DETERMINAZIONE DEL DIRIGENTE SEZIONE AUTORIZZAZIONI AMBIENTALI 30 ottobre 2019, n. 270

D.Lgs. 152/2006 e smi, L. 241/1990, L.R. 11/2001 e smi. ID VIA 390: Procedimento di Verifica di Assoggettabilità a VIA per il progetto “P1368 - Impianto depurativo di Casamassima (BA) - potenziamento del depuratore e del relativo recapito finale”.

Parere definitivo espresso nella seduta del 15/10/2019

Oggetto: ID VIA 390 - Verifica di Assoggettabilità a VIA per il progetto "P1368 - Potenziamento dell'impianto di depurazione a servizio dell'agglomerato di Casamassima (BA)" – Lavori di potenziamento del depuratore e del relativo recapito finale.

L'elaborato seguente è tratto da EG.SP 18 Planimetria delle sistemazioni esterne viabilità e rete di fognatura bianca:

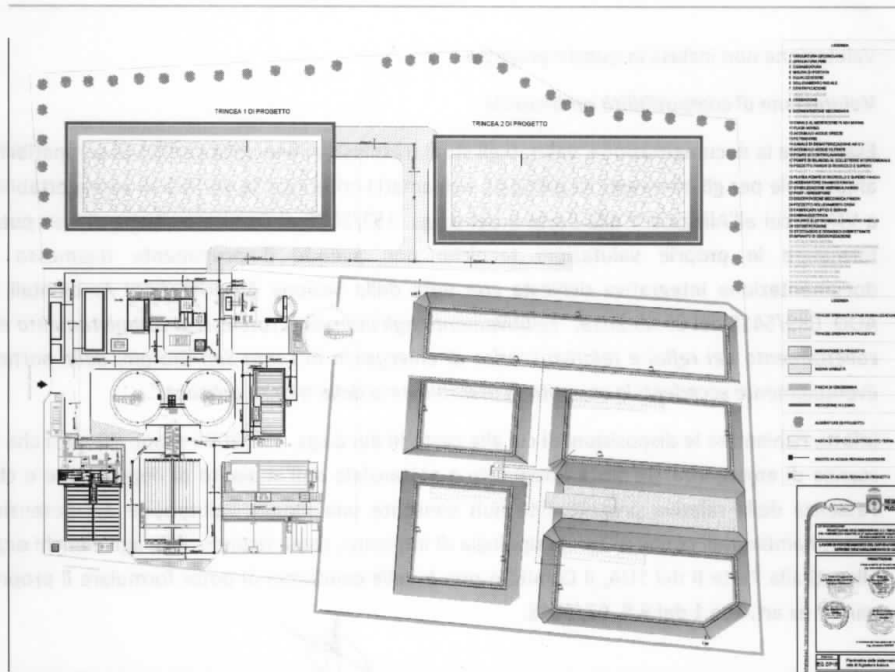
Il progetto prevede in sintesi le seguenti ulteriori opere (indicate in rosso):

- la realizzazione di n.2 trincee drenanti, per una volumetria complessiva di 7.520 m3, in un'area ubicata subito a Nord e confinante con l'impianto stesso;

Esaminata la documentazione, valutati gli studi trasmessi al fine della verifica di compatibilità ambientale per gli interventi ivi proposti, richiamati i criteri per la Verifica di assoggettabilità a VIA di cui all'Allegato V alla Parte II del d. lgs. 152/2006, il Comitato ritiene di non poter formulare le proprie valutazioni tecniche non avendo il proponente trasmesso la documentazione integrativa richiesta con nota della Sezione Autorizzazioni Ambientali n. AOO_089/5418 del 09.05.2019, "relativamente agli interventi connessi al completamento del collettamento dei reflui e relativo scarico di emergenza in Lama San Giorgio, delle portate eventualmente eccedenti la capacità di assorbimento delle trincee drenanti".

Infatti, richiamate le disposizioni di cui alla parte III del d.lgs. 152/2006 e smi, ritenuto che lo scarico di emergenza sia parte integrante e sostanziale dell'impianto di depurazione e che l'assenza della relativa progettualità non consente una idonea valutazione dei potenziali impatti ambientali connessi con la tipologia di impianto, come riconducibile agli elenchi degli allegati alla Parte II del TUA, il Comitato non è nelle condizioni di poter formulare il proprio parere ex art.4 co.1 del R.R. 07/2018.
